'PROPOSTE DI CONTRODEDUZIONI'
ALLE OSSERVAZIONI AL PGTU ADOTTATO

Documento predisposto dall'U.O.C.
Mobilità e Trasporti su indirizzi
dell'Amministrazione Comunale

**AGGIORNAMENTO****PIANO GENERALE TRAFFICO URBANO**

Città di Cinisello Balsamo

OSSERVAZIONE (12)

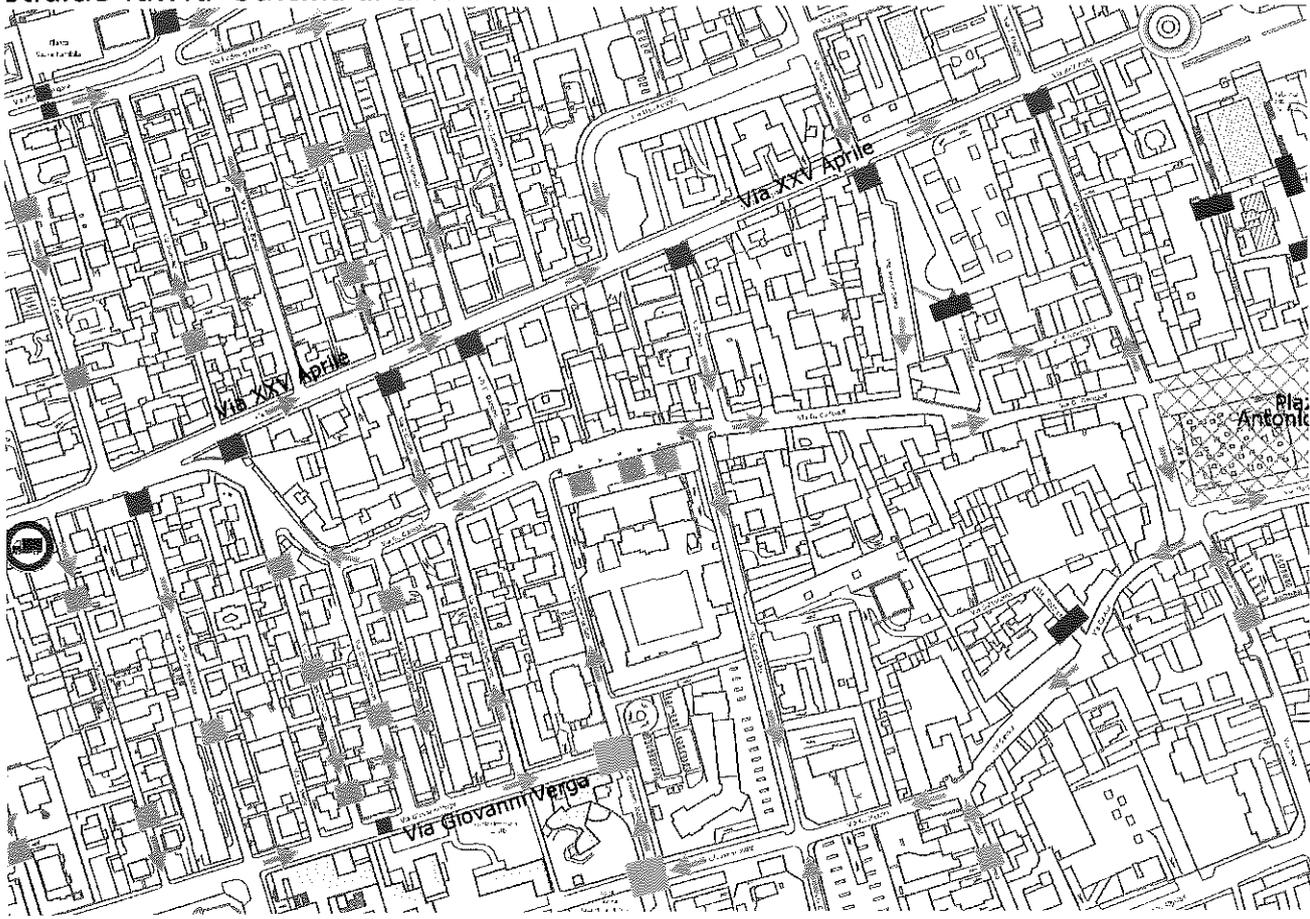
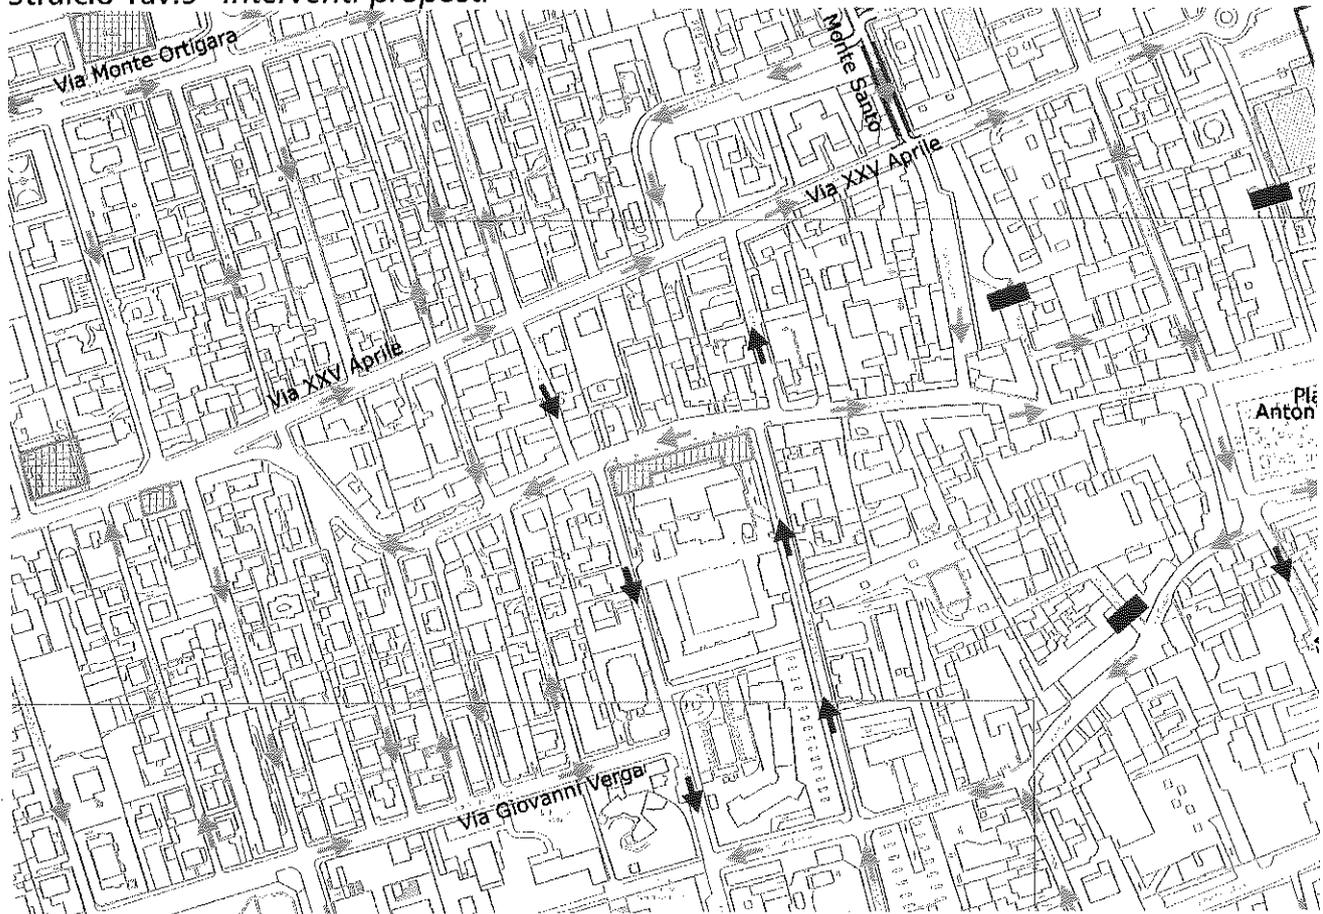
Segnalazione di traffico eccessivo in attraversamento sud-nord su via Monviso causato dall'attuale senso di marcia di via Garibaldi.

Premesso che i sensi unici previsti nello strumento in questione, risultano essere una soluzione compatibile con i principali obiettivi del PGTU che chiedono esplicitamente la riduzione/abbattimento di adduzione di nuove quote di traffico in aree centrali della città, l'aumento del traffico parassitario alla ricerca di un parcheggio con il conseguente peggioramento delle condizioni di circolazione ed inquinamento acustico ed atmosferico. Ciò detto, si prende comunque atto dell'osservazione presentata e sempre in un'ottica di riduzione e l'abbattimento di traffico in aree centrali della città, si propone di accogliere l'osservazione n. 12 aggiungendo un terzo sottopunto al capoverso relativo alla modifica di sensi unici attualmente in vigore del paragr. 10.4 Quadro Particolareggiato Centro NAF Cinisello (tav. 9-14) nel seguente modo "intervenire attraverso l'apposizione di dedicati apprestamenti finalizzati a mantenere la caratteristica di viabilità prettamente locale che la via Monviso assume, indirizzando il maggior traffico di attraversamento in direzione est sulla via XXV Aprile".

OSSERVAZIONE (13)

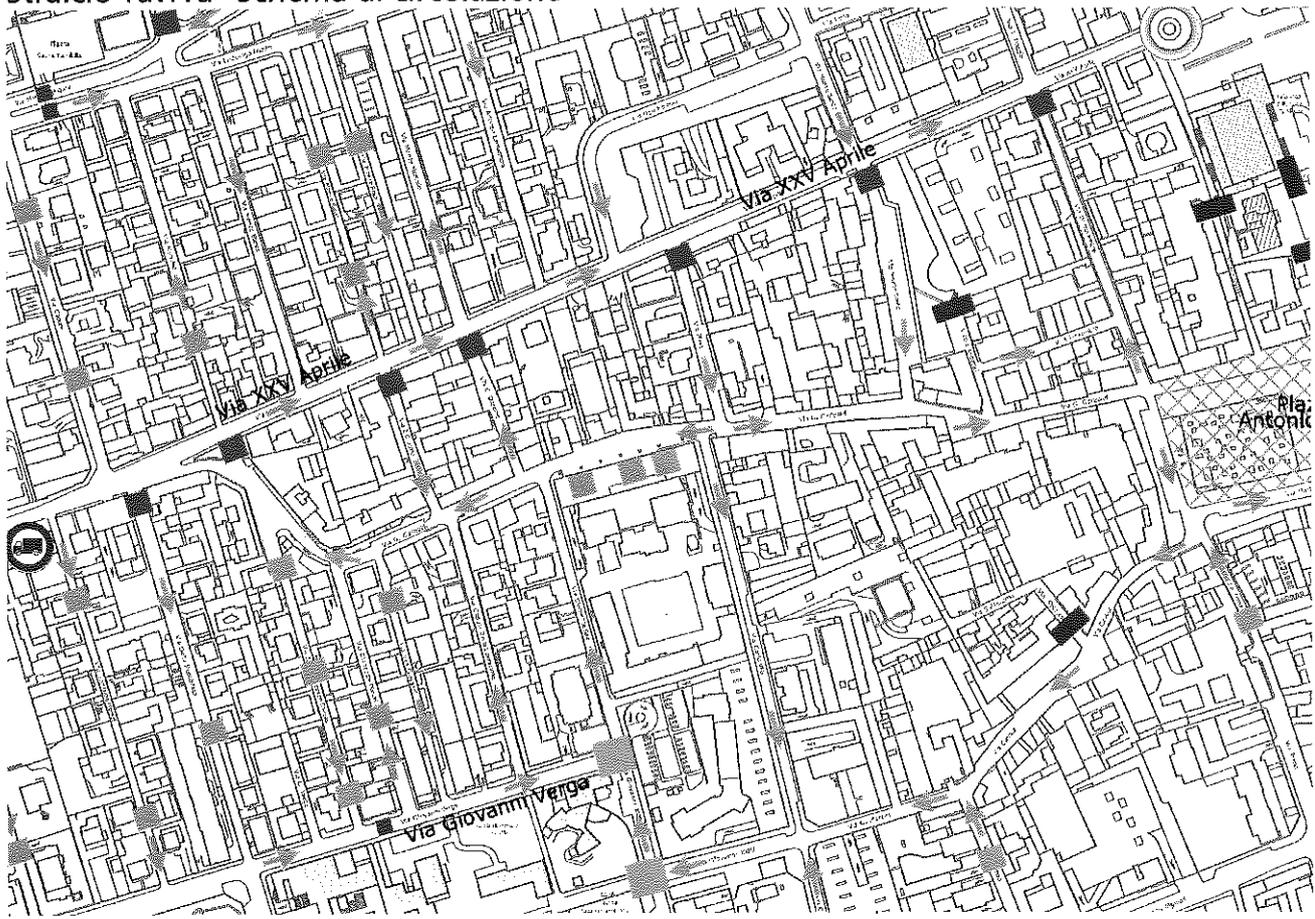
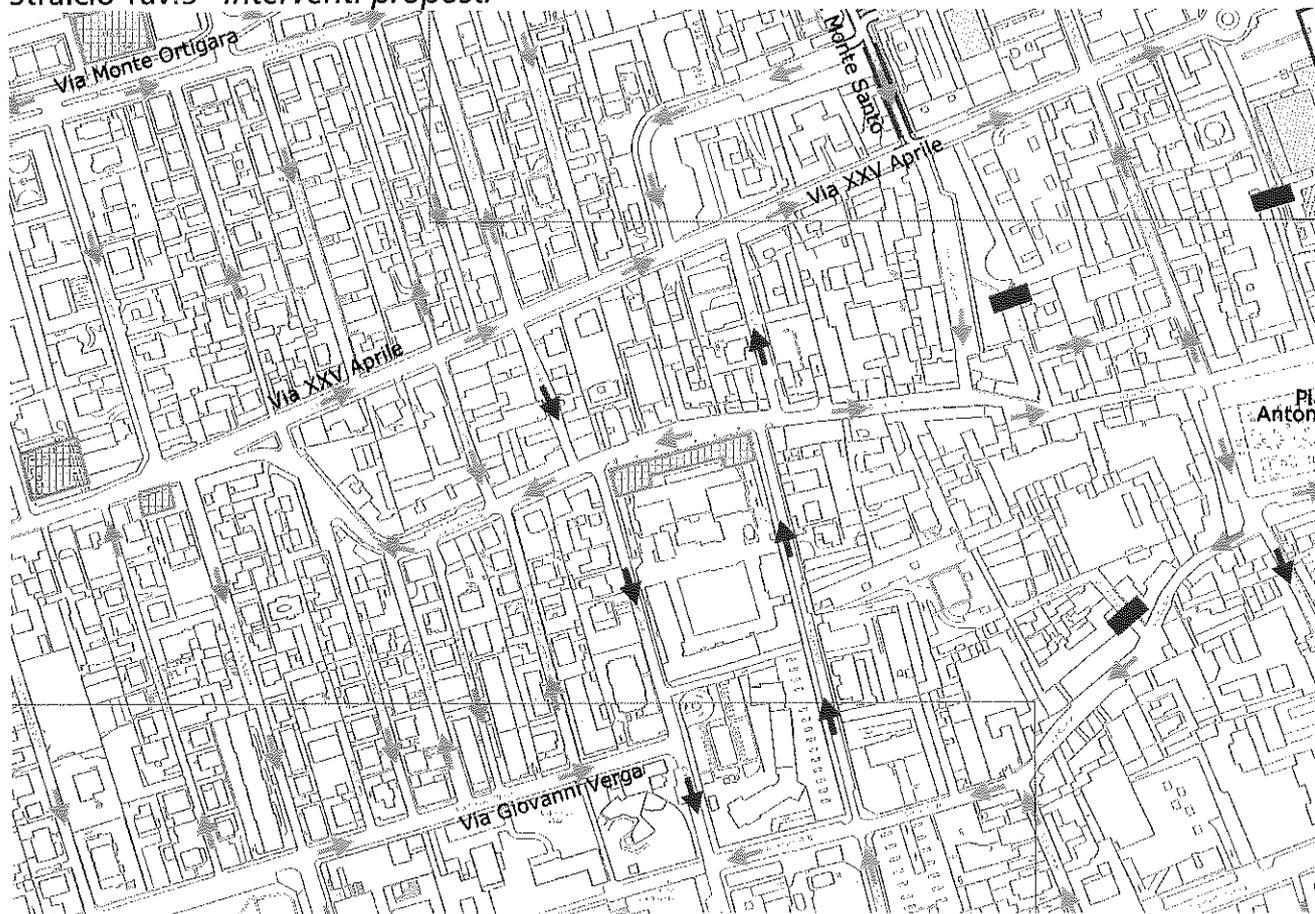
Riconversione dei flussi viabilistici modificati sperimentalmente in data 27.03.2012 con inversione del senso di marcia di via Garibaldi in direz. P.za Gramsci e istituzione del doppio senso di marcia del tratto di via XXV Aprile compreso tra via Garibaldi

L'apertura dell'asse di via Garibaldi in direz. P.za Gramsci, diventerà un'arteria appetibile anche per il traffico di attraversamento ovest-est (in netto contrasto con l'arredo urbano che caratterizza tale via e con la localizzazione della via stessa) con il conseguente peggioramento delle condizioni di circolazione ed inquinamento acustico ed atmosferico (aspetti di cui la normativa, relativa al PGTU, ne chiede esplicitamente la riduzione e l'abbattimento). Anche l'ipotesi di consentire l'istituzione del doppio senso di marcia del tratto di via XXV Aprile compreso tra via Garibaldi sino alla via Musu, risulta essere una soluzione non compatibile con i principali obiettivi del PGTU che chiedono esplicitamente la riduzione e l'abbattimento di adduzione di nuove quote di traffico in aree centrali della città, aumento del traffico parassitario alla ricerca di un parcheggio con il conseguente peggioramento delle condizioni di circolazione ed inquinamento acustico ed atmosferico. Tale soluzione risulterebbe altresì in contrasto con la previsione di mantenimento dell'esistente pista ciclabile di via XXV Aprile in ordine all'obiettivo di "Sostegno della Mobilità ciclabile e pedonale" così come peraltro meglio indicato al paragrafo 9 - PGTU: OBIETTIVI E FINALITÀ contenuto nell'Elaborato RELAZIONE al PGTU. Per quanto sopra esposto si propone pertanto di non accogliere l'osservazione n. 13.

OSSERVAZIONE (7.4)

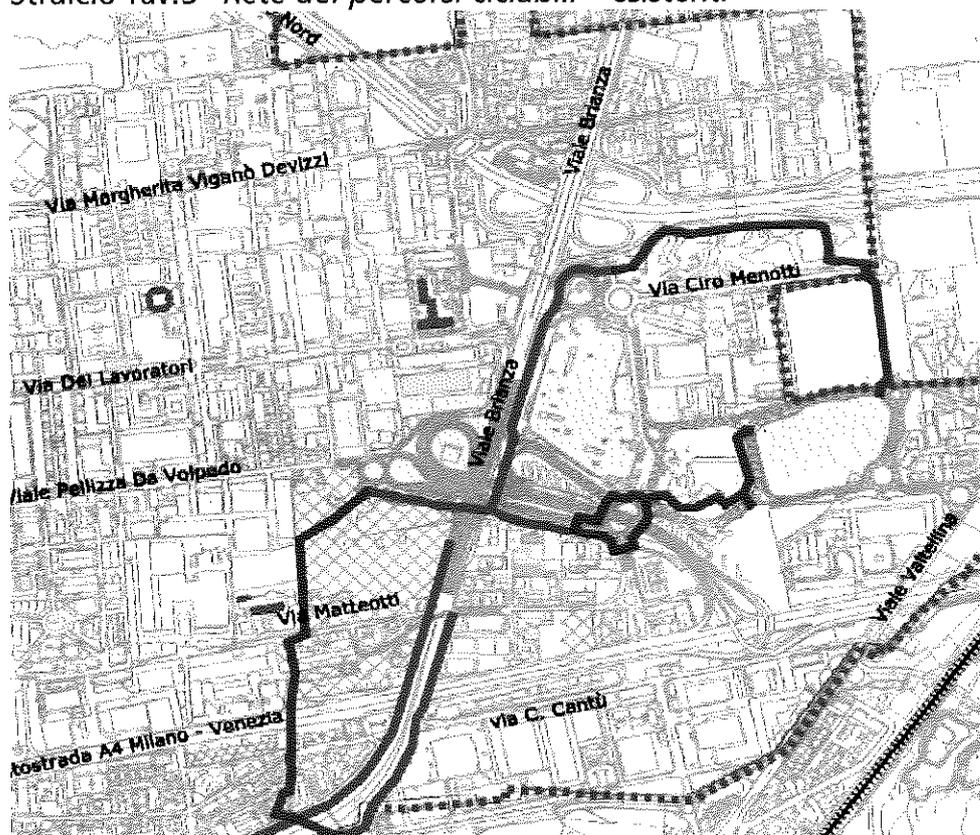
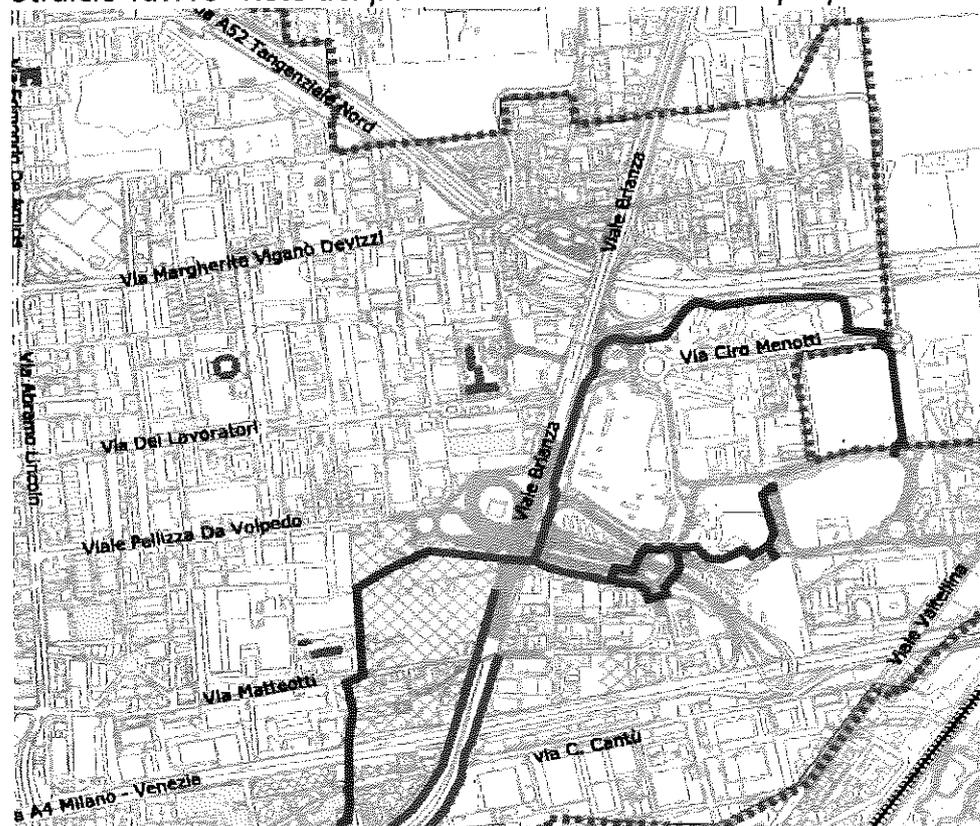
Tav. 16 (rete ciclabile): proposta di modifica della rete ciclabile attualmente come prevista (vigente P.I.I. lotto C/D) in conformità con le nuove previsioni contenute nella proposta di accordo di programma in itinere.

Il PGTU è uno strumento di pianificazione i cui contenuti obbligatori sono stati specificati ed illustrati con la direttive del Ministero dei LL.PP. n.77/1995 e che lo definiscono come di "immediata realizzabilità". Il Piano contiene altresì "un insieme integrato di interventi per il miglioramento delle condizioni della circolazione nell'area urbana, (...), realizzabili nel breve periodo arco di tempo biennale". Ciò premesso, considerato che la citata "proposta di accordo di programma in itinere" non è attualmente riconducibile ad un preciso arco temporale si propone di non accogliere l'osservazione n. 7 punto 4.

OSSERVAZIONE (11.1)

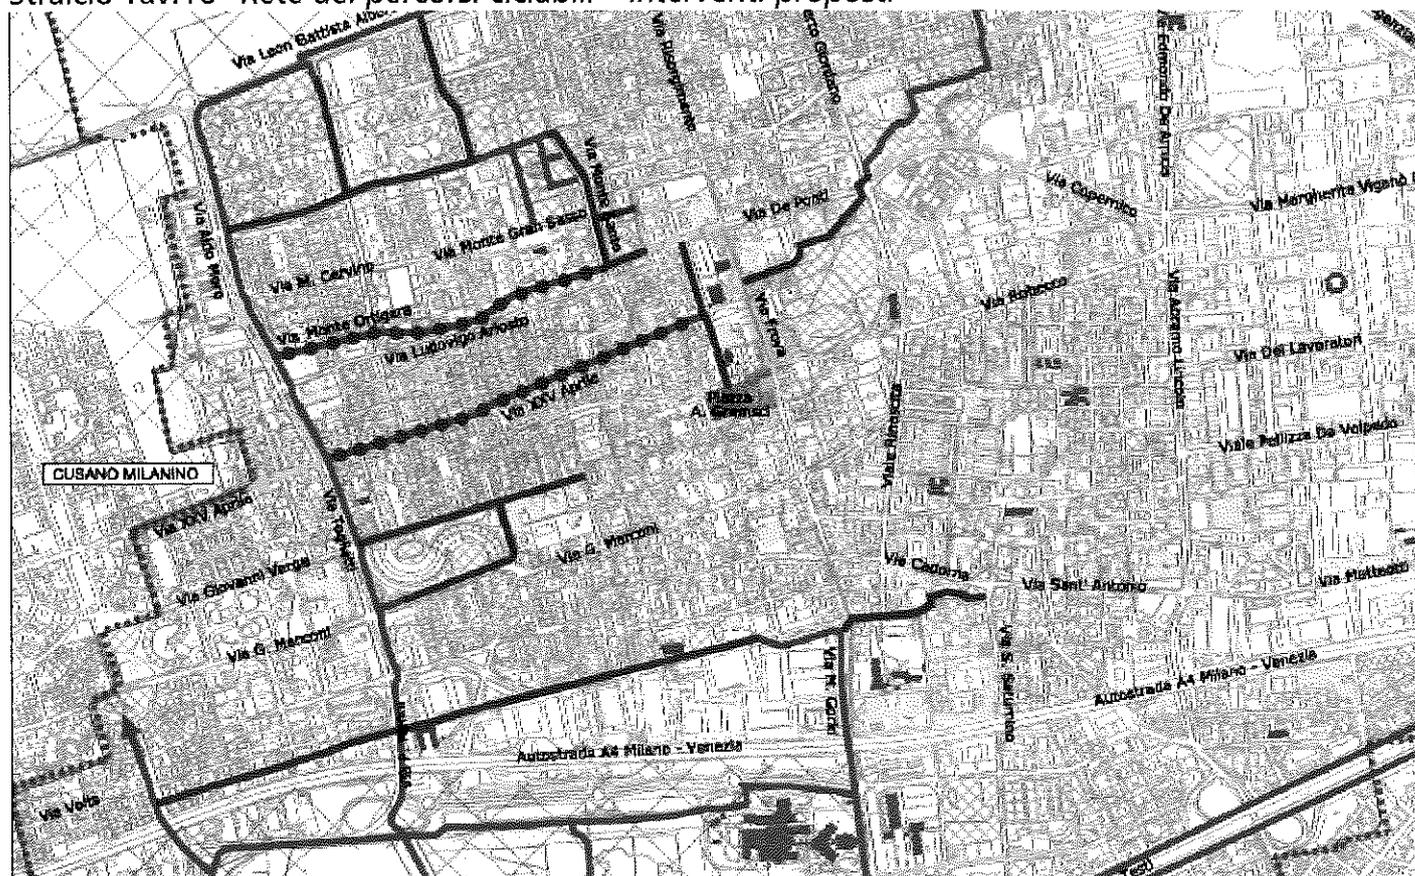
Formazione di una pista ciclabile che parta da via Carducci, percorra via Dante Alighieri e via Marconi al fine di favorire una viabilità ciclistica verso la stazione FN di Cusano Milanino.

Il tracciato di pista ciclabile proposto è inserito in un ambito meglio individuato e definito come proposta di "isola ambientale" ovvero individuato come ambito prevalentemente residenziale, intercluso all'interno della maglia viaria urbana delimitata dagli assi di interquartiere e di quartiere, dove il limite di velocità sia 30km/h, con schema di circolazione tale da impedire i traffici di attraversamento e dove vige la precedenza generalizzata alla mobilità dolce. Il concetto di "isole ambientali" è stato introdotto dalle Direttive per la redazione del Piano Urbano del Traffico (GU 146/95, par.3.1.2) che le definisce "aree con movimenti veicolari ridotti": "isole", perché interne alla maglia viaria comunale; "ambientali" in quanto finalizzate al recupero della vivibilità degli spazi urbani. Nelle isole ambientali, di norma, non sono necessarie piste ciclabili, perché deve essere possibile una coesistenza sia con il traffico veicolare sia con il traffico pedonale. Per quanto sopra detto si propone pertanto di non accogliere l'osservazione n.11.1.

OSSERVAZIONE (11.3)

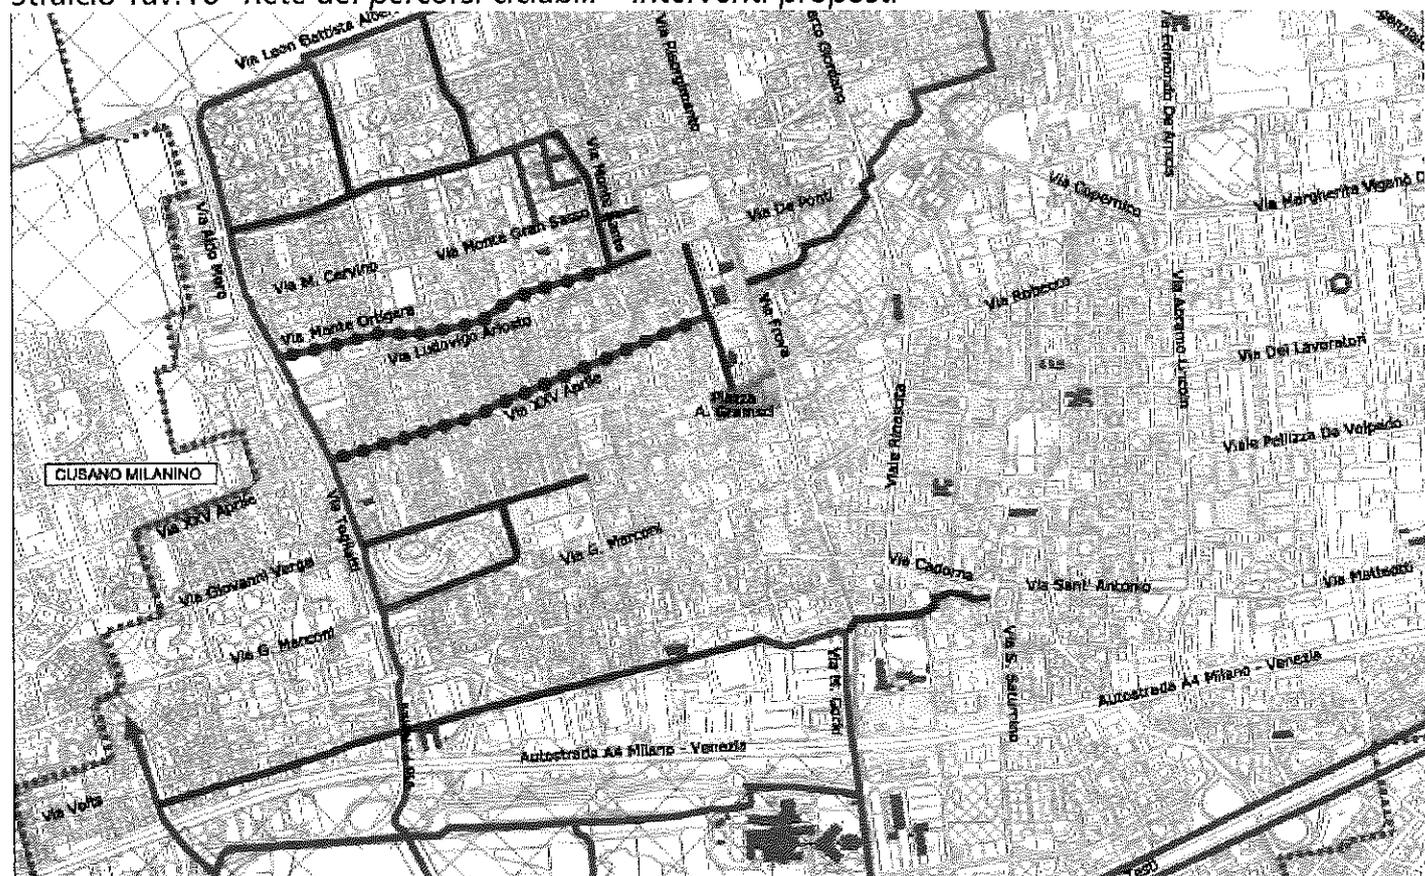
Formazione di una pista ciclabile nel tratto perpendicolare a via Togliatti in direzione Cusano Milanino.

Il tracciato di pista ciclabile proposto è inserito in un ambito meglio individuato e definito come proposta di "isola ambientale" ovvero individuato come ambito prevalentemente residenziale, intercluso all'interno della maglia viaria urbana delimitata dagli assi di interquartiere e di quartiere, dove il limite di velocità sia 30km/h, con schema di circolazione tale da impedire i traffici di attraversamento e dove vige la precedenza generalizzata alla mobilità dolce. Il concetto di "isole ambientali" è stato introdotto dalle Direttive per la redazione del Piano Urbano del Traffico (GU 146/95, par.3.1.2) che le definisce "aree con movimenti veicolari ridotti": "isole", perché interne alla maglia viaria comunale; "ambientali" in quanto finalizzate al recupero della vivibilità degli spazi urbani. Nelle isole ambientali, di norma, non sono necessarie piste ciclabili, perché deve essere possibile una coesistenza sia con il traffico veicolare sia con il traffico pedonale. Per quanto sopra detto si propone pertanto di non accogliere l'osservazione n.11.3.
